**Avis délibéré de la mission régionale d'autorité  
environnementale sur la révision allégée et la  
modification n°1 du PLU de POUILLY-SUR-CHARLIEU (42)**

**Avis n° 2026-ARA-AUPP-1838-N14191**

**Avis délibéré le 19 mai 2026**

Figure 2: Site Déchetterie - AEI Est ( Source Dossier)

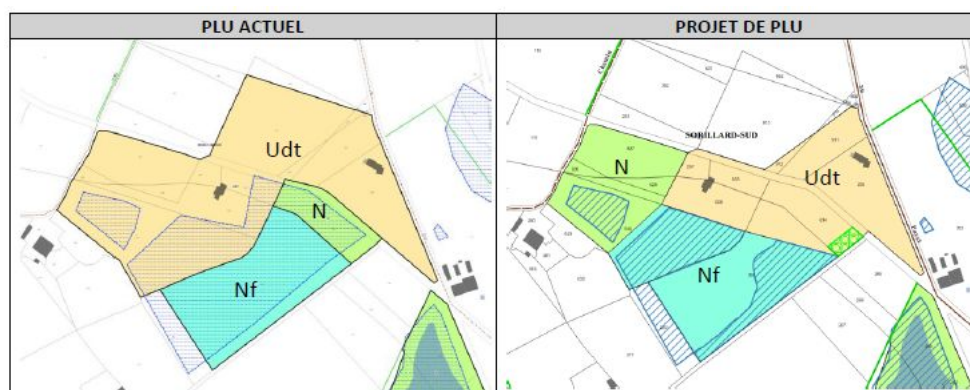
AEI Est : Sur le site de la déchetterie (AEI Est), le projet impacte environ 2 400 m<sup>2</sup> de zone humide qualifiée d'anthropique par le dossier. Les mesures ERC prévues (réduction de la zone Udt de 1,48 ha à l'ouest, classement EBC de 400 m<sup>2</sup>, renaturation de 5 000 m<sup>2</sup> de zone rudérale dégradée) conduisent à conclure à un impact résiduel nul dans le dossier. Cette conclusion pourrait être recevable à condition que la renaturation soit rigoureusement démontrée comme mesure compensatoire additionnelle au sens du Sdage — ce que le dossier n'établit pas formellement.

**L'Autorité environnementale recommande de démontrer que, du fait des mesures prescrites, l'activité actuelle et future de la déchetterie ne présente aucun risque pour la qualité de l'eau de captage destinée à la consommation humaine.**

Figure 3: ZA des Béluzes - Centre (Source : Dossier)

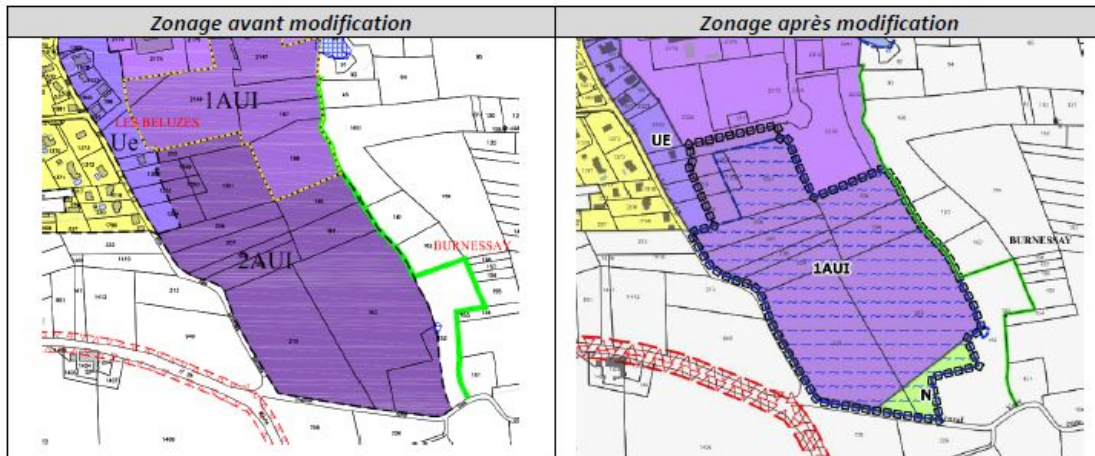
La ZA des Béluzes présente des enjeux environnementaux majeurs. La quasi-totalité de la zone est couverte par des zones humides (9,49 ha selon le critère pédologique) et par des prairies de fauche subatlantiques (Habitat d'Intérêt Communautaire, couvrant 36 % de cette zone), habitat à enjeu fort abritant le Brome petit-seigle, espèce quasi menacée. La faune présente des enjeux significatifs, notamment le Grand Capricorne (espèce protégée, enjeu fort), plusieurs espèces de chiroptères et d'avifaune (enjeu modéré) dont certaines nicheuses. Le projet prévoit d'urbaniser environ 9 ha, entraînant la destruction quasi totale de ces habitats. L'Autorité environnementale rappelle que les conditions de faisabilité d'un projet qui motive l'évolution d'un PLU doivent être réunies et, pour ce faire, dès le stade du PLU, être conclusives sur, soit l'absence d'espèce protégée, soit lorsqu'une autorisation dérogatoire de destruction d'espèce protégée doit être obtenue, la réunion des conditions cumulatives requises, notamment une « raison impérative d'intérêt public majeur ». Cette analyse est absente du dossier. Malgré la mise en œuvre de certaines mesures d'évitement et de réduction (reclassement de 1,2 ha en zones N/A, OAP imposant des franges végétalisées et un bassin de gestion des eaux pluviales), celles-ci ne permettent pas de conclure sur l'absence d'incidences notables. La compensation des zones humides est renvoyée au stade du permis d'aménager sans ratio chiffré, alors que le Sdage Loire-Bretagne impose un minimum de 200 % de la surface impactée. Le règlement écrit de la zone 1AU<sub>i</sub>, qui n'impose pas de recherche d'évitement préalable à toute intervention sur les zones humides, est insuffisamment protecteur et contrevient aux règles du Sdage. Le dispositif de suivi est fragmentaire : aucun protocole de suivi de la fonctionnalité hydrologique des zones humides compensées et espèces patrimoniales (Grand Capricorne, Brome petit-seigle, chiroptères, amphibiens) n'est prévu. La ressource en eau constitue un enjeu fort sur ce site, en raison de l'imperméabilisation de sols argileux en bordure d'un affluent du Sornin, cours d'eau dont l'état écologique médiocre. Sur le plan paysager, une mesure prévue par l'évaluation environnementale (guide de prescriptions architecturales) n'est pas reprise dans l'OAP n°8 annexée au dossier.

Les mesures prévues (reclassement de 1,2 ha en zones N/A, conservation partielle des haies et création de corridors) ne permettent pas de conclure à une absence de perte nette de biodiversité. L'impact résiduel sur les prairies HIC demeure fort (environ 9ha), faute de mesures spécifiques à leur restauration.

AEI Centre : La zone humide couvre la quasi-totalité<sup>14</sup> de l'AEI Centre quand le projet prévoit d'urbaniser environ 9 ha pour l'extension de la ZA. Les mesures de la séquence « Éviter, Réduire, compenser » (E/R/C) prévues sont les suivantes :

**L'Autorité environnementale recommande de revoir l'article 2 du règlement écrit de la zone 1AUi en renforçant la primauté à l'évitement des zones humides en conformité avec le Sdage en vigueur.**

AEI Centre : L'enjeu eau est fort sur ce site pour trois raisons. En premier lieu, l'AEI Centre est entièrement située sur des sols à dominante argileuse<sup>23</sup> refusant l'infiltration, ce qui favorise un ruissellement de surface important et une alimentation en eau par les écoulements latéraux plutôt que par la nappe. Ce fonctionnement hydrologique explique directement la présence des zones humides et le maintien d'un fond de vallon humide alimenté par un affluent du Sornin. En second lieu, le site est en limite du bassin versant du Sornin, cours d'eau classé en liste 1 et 2<sup>24</sup>, en état écologique médiocre. Tout rejet d'eaux pluviales vers ce cours d'eau, même après traitement, constitue donc un vecteur de pression sur une masse d'eau déjà dégradée. En troisième lieu, l'imperméabilisation d'environ neuf hectares de prairie et de zone humide modifiera profondément le bilan hydrologique local : augmentation des volumes de ruissellement, réduction de l'infiltration, risque de transfert de pollution vers l'aval.

**L'Autorité environnementale recommande de prescrire dès ce stade dans le règlement du PLU les mesures qui garantiront que le projet n'aura pas d'incidence notable sur la ressource en eau, en particulier dans l'OAP n°8.**

**L'Autorité environnementale recommande de renforcer les prescriptions prévues dans l'OAP 8 « Béluzes » en prévoyant des mesures supplémentaires d'insertion paysagère : par**

L'inscription de cette extension au Scot (2011) et au PLU (2015) ne saurait valoir justification suffisante au regard des enjeux environnementaux aujourd'hui connus. Il est probable que la connaissance relative aux zones humides n'était pas aussi développée lors de l'élaboration de ces documents et que la réglementation applicable à l'époque n'imposait pas le même niveau d'exigence qu'aujourd'hui. Le dossier ne démontre pas de manière convaincante le choix de ce site.
